ECE/TRANS/WP.29/2008/66
10 avril 2008

Proposition de Supplément 6 au Règlement No 106
(Pneumatiques pour véhicules agricoles)

Communication du groupe de travail des roulements et des freins (GRRF) */

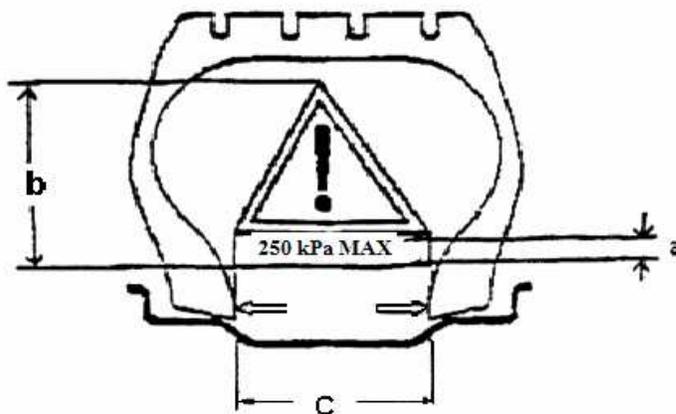
Annexe 11, remplacer le pictogramme existant par le pictogramme ci-dessous:
